# Express5800/GT110f-S, T110f-S, GT110f, T110f-E, R110f-1E ご使用時の注意事項

# Precautions for Using Express5800/T110f-S, T110f-E, R110f-1E

### ■ Correction of errors

#### ● Correction of errors in the Express5800/T110f-S User's Guide

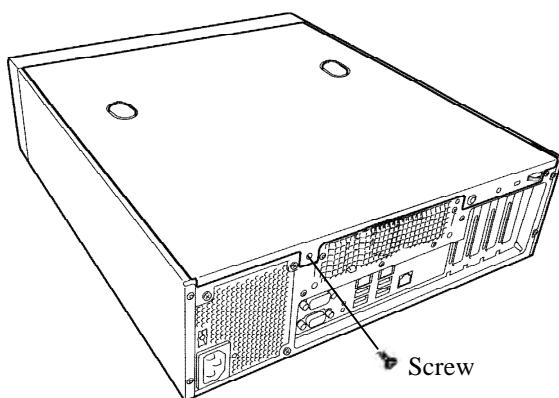
Page 47

Not correct:

Lay the server slowly and gently so that the side cover faces upward.

Correct:

Lay the server slowly and gently so that the side cover faces upward and remove a screw.

## ● Correction of errors in the Express5800/T110f-E User's Guide

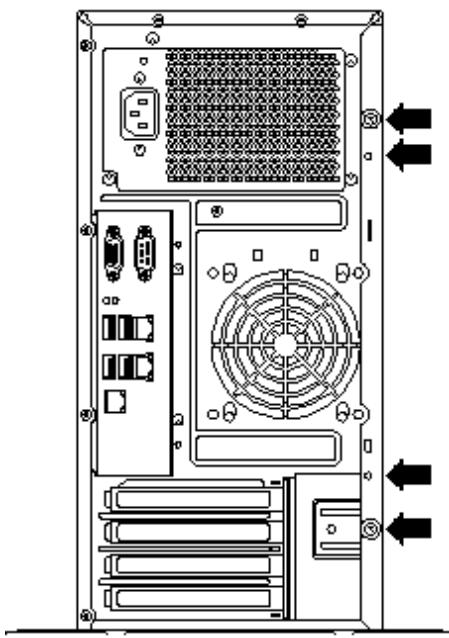
Page 46

**Not correct:**

3. Remove the two screws on the rear panel.

**Correct:**

3. Remove the four screws on the rear panel.

### Additional mentions in the Express5800/R110f-1E User's Guide

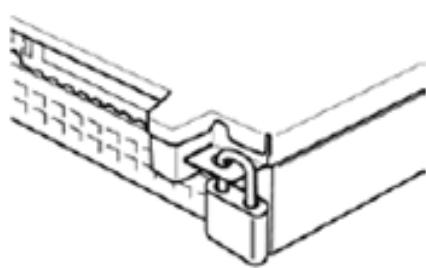
#### Chapter2 (1.3 Overview of Installation and Removal)

**BRACKET KEY :** This equipment intended for installation in restricted access location.

Access can only be gained by SERVICE PERSON or by USERS who have been instructed about the reasons for the restrictions applied to the location and about any precautions that shall be taken.

Access is through the use of a TOOL or lock and key, or other means of security, and is controlled by the authority responsible for the location.

## ● 改正错误在Express5800/T110f-S 的用户指南

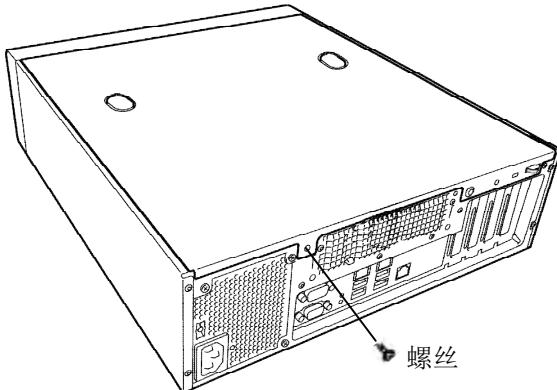
48页

不正确

3 . 动作轻柔缓慢的放倒服务器，使得侧面板朝上。

更正

3 . 动作轻柔缓慢的放倒服务器，使得侧面板朝上。

此后，避开螺丝1个。

## ● 改正错误在Express5800/T110f-E 的用户指南

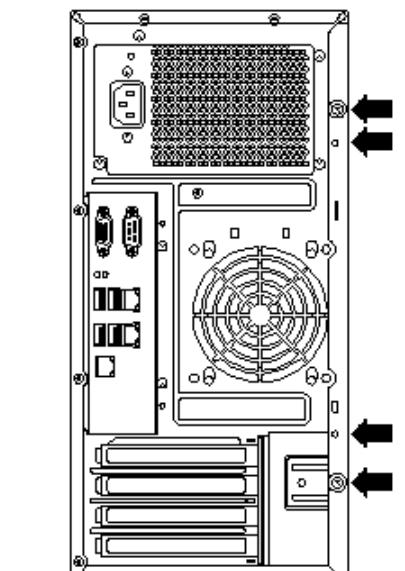
48页

不正确

3 . 拧掉背面的2颗螺丝。

更正

3 . 拧掉背面的4颗螺丝。

### ●追加的记载Express5800/R110f-1E 的用户指南

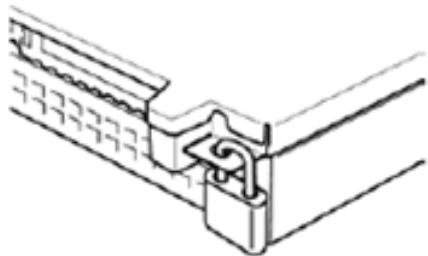
#### 第2章 1.3 安装和拆卸的概要

**托架钥匙：**为了在被限制的访问位置的安装被打算的这个机器。

- 向本装置内部的访问可以只能修理人员，或准备的用户。
- 访问穿过着工具或锁和钥匙或除了安全性以外的方法的使用，根据对位置有责任的权威被控制。
